JUSTIFICATIVA TÉCNICA

OBJETO: REVITALIZAÇÃO DO ACESSO E PORTAL DA CIDADE

Eu, Rafael Günter Müller, Engenheiro Civil – CREA/SC 127855-2 e Luciano Ricardo Kruger, Técnico em Eletrotécnica – Registro Nº 90160320968, autores do projeto citado acima, viemos por meio deste documento relatar e justificar as alterações realizadas conforme solicitações e sugestões abaixo, após análise do Depto. Técnico.

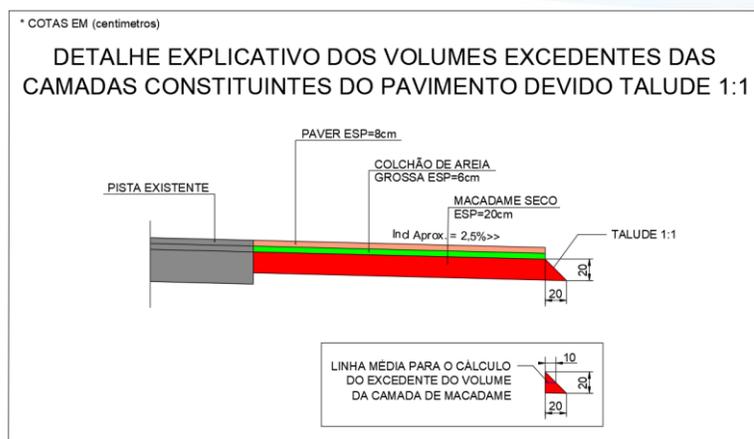
5.5. Detalhar base dos postes (dimensões) e revisar quantitativos constantes no orçamento, que parecem estar subdimensionados.

Resposta: *Foi corrigido conforme solicitado.*
